PROJETO DE LEI Nº 021/2023

JUSTIFICATIVA DE ACRÉSCIMO DE SERVIÇOS

Trata o presente expediente sobre acréscimos de serviços para Execução da obra de **CONTRATAÇÃO DE EMPRESA ESPECIALIZADA PARA PRESTAÇÃO DE SERVIÇOS, CONSTRUÇÃO DE AMPLIAÇÃO DA UNIDADE BÁSICA DE SAÚDE JOSÉ FERREIRA MARTINS (PLANALTO),** localizada na AV. SALVADOR C/ RUA BARÃO DE MELGAÇO, Nº3581, BAIRRO PLANALTO, Município de Rolim de Moura, objeto do contrato nº 094/2022 e Processo Administrativo nº 2402/2022, tendo como CONTRATADA a empresa *PACÍFICO COMÉRCIO CONSTRUÇÃO E SERVIÇOS EIRELI-ME*, inscrita no CNPJ nº *20.227.207/0001-00*.

PLANILHA ORÇAMENTÁRIA 1º ADITIVO - ACRÉSCIMO DE SERVIÇOS

Imagem retirada do projeto arquitetônico em processo licitatório

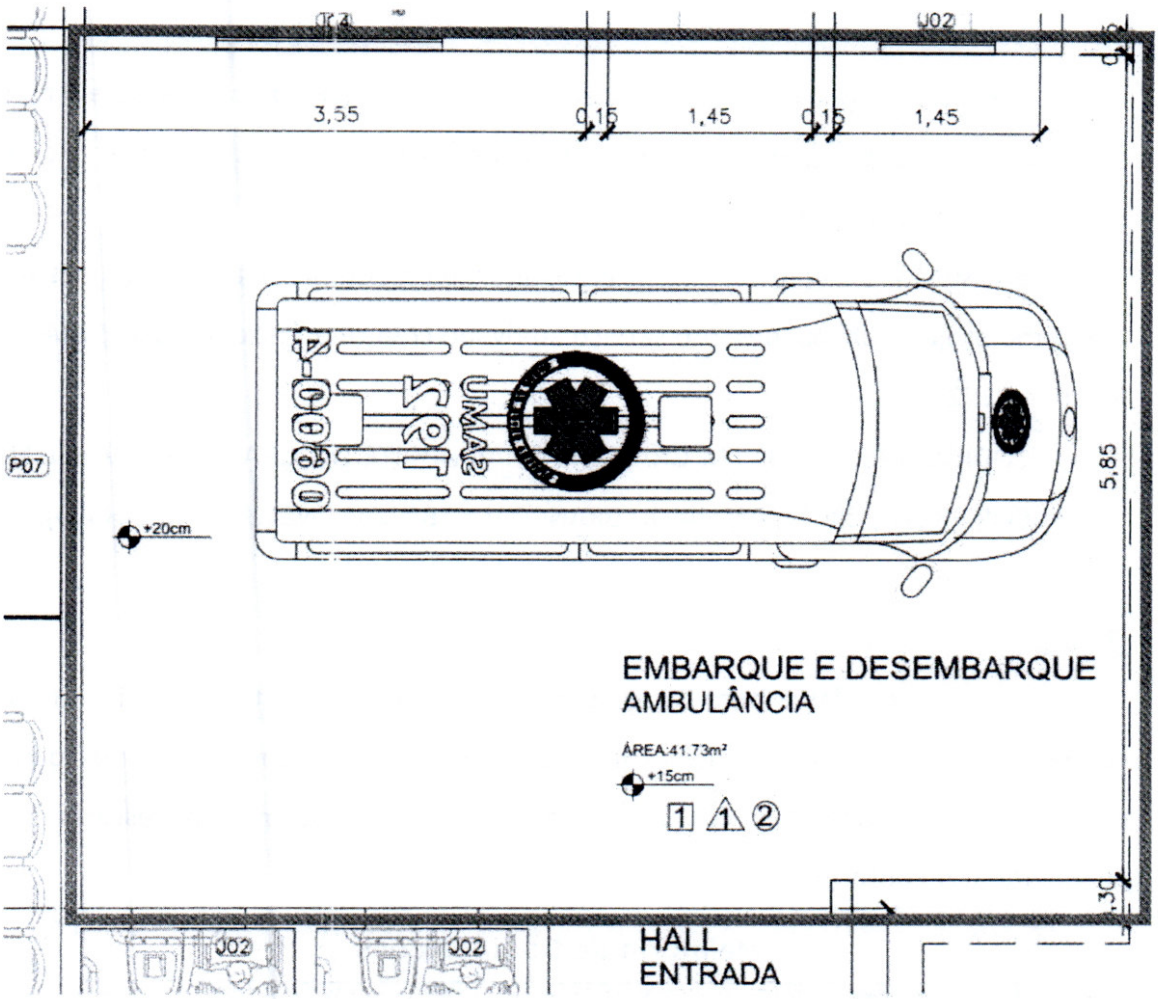
Na concepção do projeto da ampliação, foi desenvolvida para atender o tipo de ambulância que o munícipio possui, porém não foi observado que a UBS atende ou pode atender outras instituições e as ambulâncias diversificam seus modelos, em constatação a ambulância de resgate como do CBM – CORPO DE BOMBEIRO MILITAR pode chegar ao peso bruto total de 5 toneladas variando o modelo.

A correção deste equivoco seria necessário reforço estrutural ao contra piso, no ambiente de Embarque e Desembarque com área de 41,73 m² trata-se de acesso para ambulâncias da região e várias instituições, essa demanda dificilmente estimada e regulada por conta de ser atendimento de saúde para população.

O assentimento para o reforço estrutural, utilizando Tela Soldada Nervurada para Estrutura de Concreto Armado, Série Q92, Espaçamento de 15x15cm, Bitola de 4,2x4,2mm, a solução para evitar problemas futuros pela circulação de veículos de pesos variados das ambulâncias da região e para evitar patologias futuras como fissuras, trincas ou rachaduras desse concreto sob um aterro recém feito que ainda pode haver recalques.

A necessidade de aditivar o item na área do contra piso (Embarque e Desembarque – Ambulância) e conforme projeto, abaixo descrito serviço aditivado com referência a tabela SINAPI de fevereiro/2022:

- CÓDIGO 97088 - ARMAÇÃO PARA EXECUÇÃO DE RADIER, PISO DE CONCRETO OU LAJE SOBRE SOLO, COM USO DE TELA Q-92. AF_09/2021.

Imagem retirada do projeto de alvenarias de demolição, construção e existente
OBS.: LINHAS E PREENCHIMENTO EM VERMELHO SÃO ALVENARIAS E PILARES À DEMOLIR.

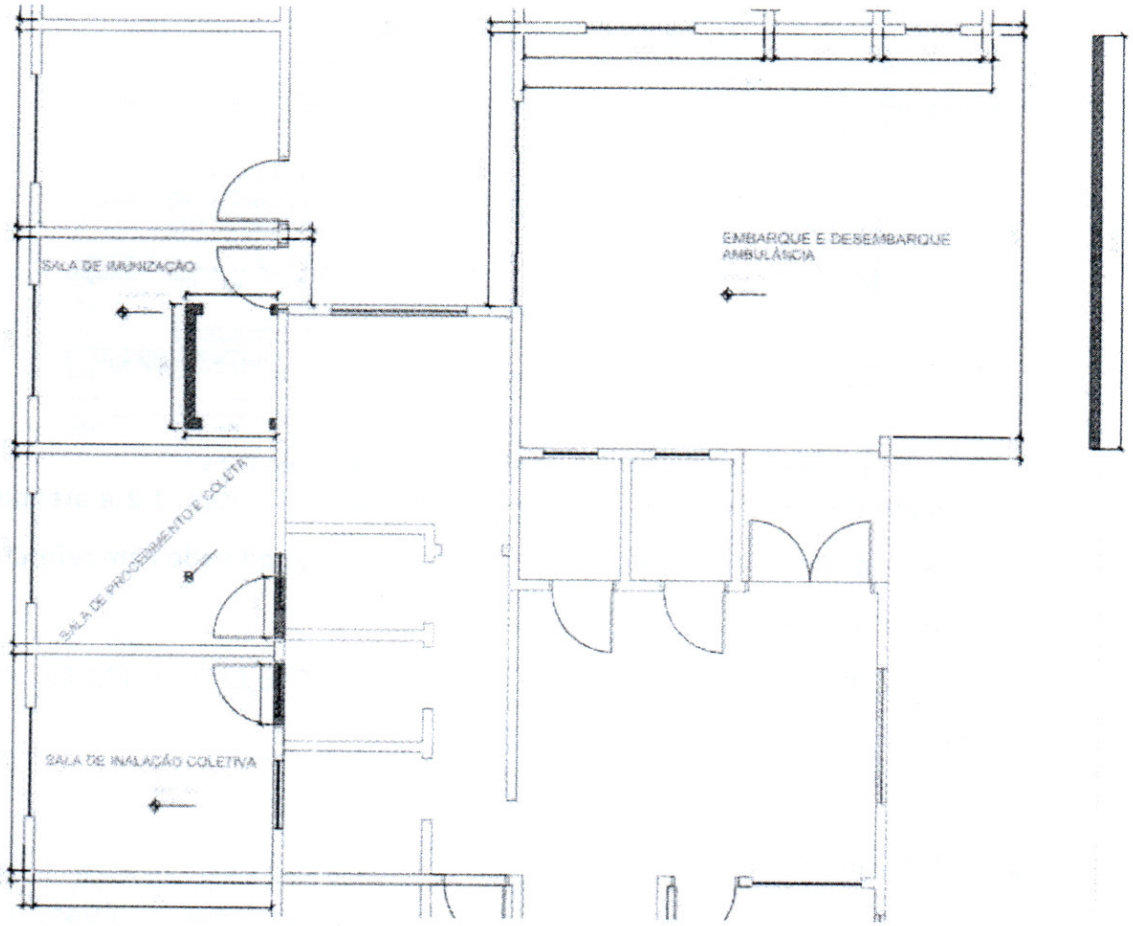
Estes itens não estão contemplados em planilha original, porém tratam-se de demolições necessárias para a ampliação acontecer e darem acessos aos ambientes, como aberturas de vãos para portas e portão conforme projeto construtivo abaixo.

Aditivar os itens inexistentes para adequar e atender a estrutura atual da UBS e conforme projeto, abaixo descrito serviço aditivado com referência a tabela SINAPI de fevereiro/2022:

- CÓDIGO 97622 - DEMOLIÇÃO DE ALVENARIA DE BLOCO FURADO, DE FORMA MANUAL, SEM REAPROVEITAMENTO. AF_12/2017.
- CÓDIGO 97627 - DEMOLIÇÃO DE PILARES E VIGAS EM CONCRETO ARMADO, DE FORMA MECANIZADA COM MARTELETE, SEM REAPROVEITAMENTO. AF_12/2017.

Imagem retirada do projeto de estruturas e referente a pilares

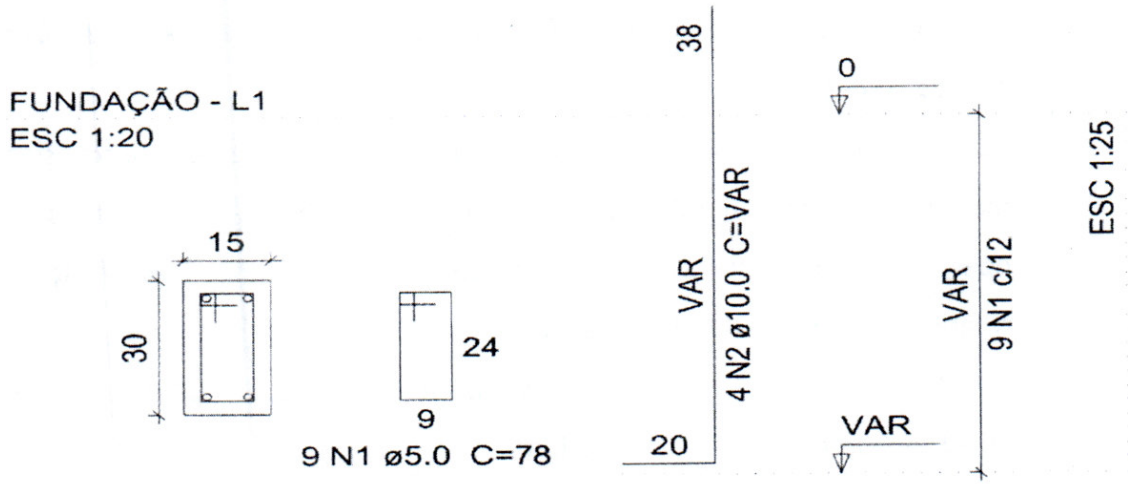
O item é inexistente em planilha refere-se a armadura longitudinais e transversais dos pilares para ampliação da UBS e Depósitos de resíduos contudo sem estes insumos e serviços a obra torna-se inexequível.

Aditivar os itens inexistentes para adequar e atender a estrutura atual da UBS e conforme projeto, abaixo descrito serviço aditivado com referência a tabela SINAPI de fevereiro/2022:

- CÓDIGO 92778 - ARMAÇÃO DE PILAR OU VIGA DE UMA ESTRUTURA CONVENCIONAL DE CONCRETO ARMADO EM UMA EDIFICAÇÃO TÉRREA OU SOBRADO UTILIZANDO AÇO CA-50 DE 10,0 MM - MONTAGEM. AF_12/2015.
- CÓDIGO 92775 - ARMAÇÃO DE PILAR OU VIGA DE UMA ESTRUTURA CONVENCIONAL DE CONCRETO ARMADO EM UMA EDIFICAÇÃO TÉRREA OU SOBRADO UTILIZANDO AÇO CA-60 DE 5,0 MM - MONTAGEM. AF_12/2015.
